修模通知单

编号: APQP310

零件名称	BC316面罩-左	模具名称	左面罩注塑模
零件号	8202115X1001A	模具编号	RCS0202-07
修模申请时间	2019/11/5	要求完成时间	2019/11/15
模具厂联系人		联系电话

图一

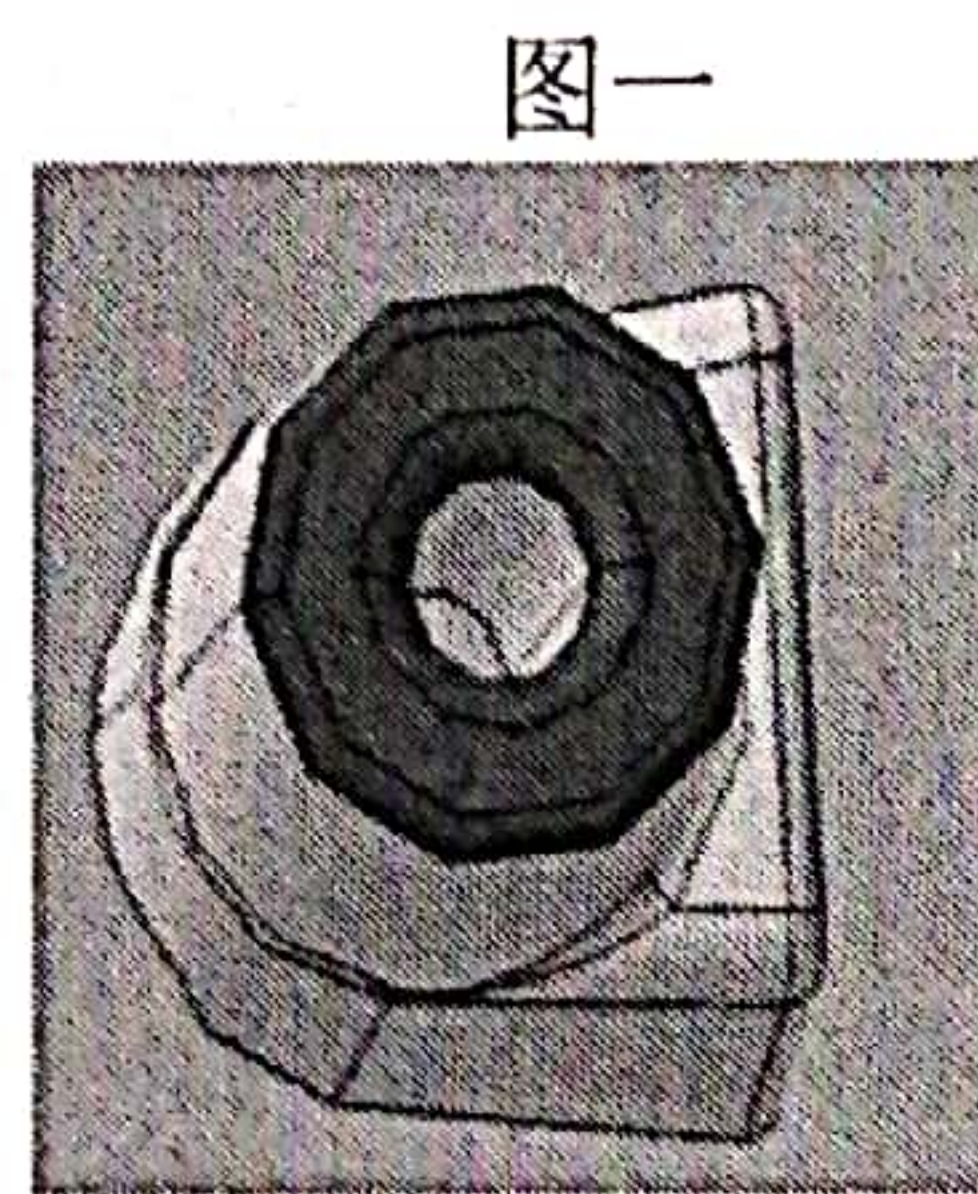
修模原因:
面罩与转向灯打紧螺丝后面罩外观凹坑

修模方案: 1. 如图所示图一中安装柱加胶0.5mm, 图二中安装柱加胶0.7mm

加胶0.5mm

图二

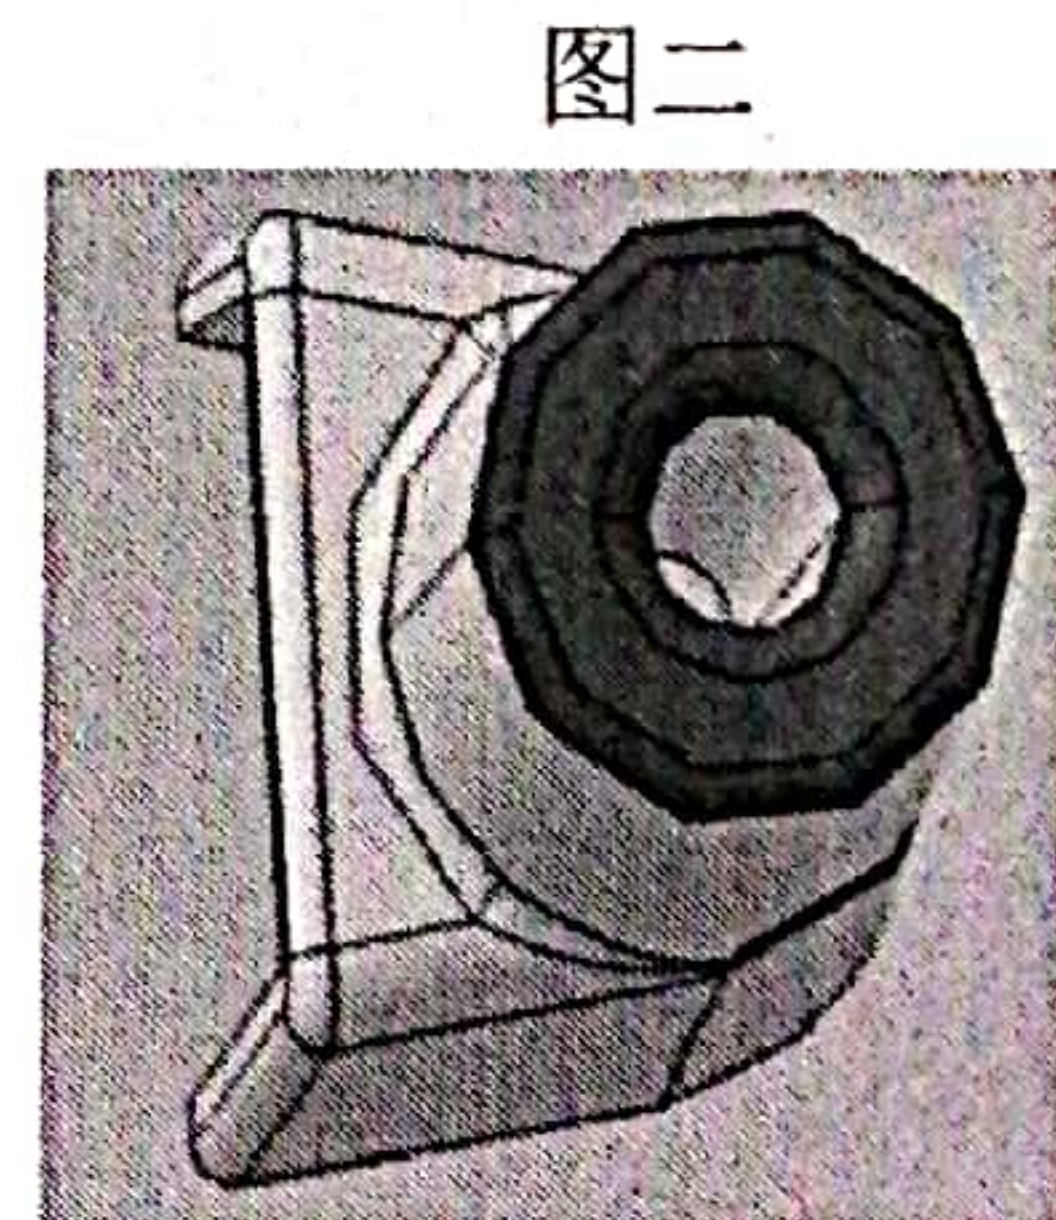
加胶0.7mm
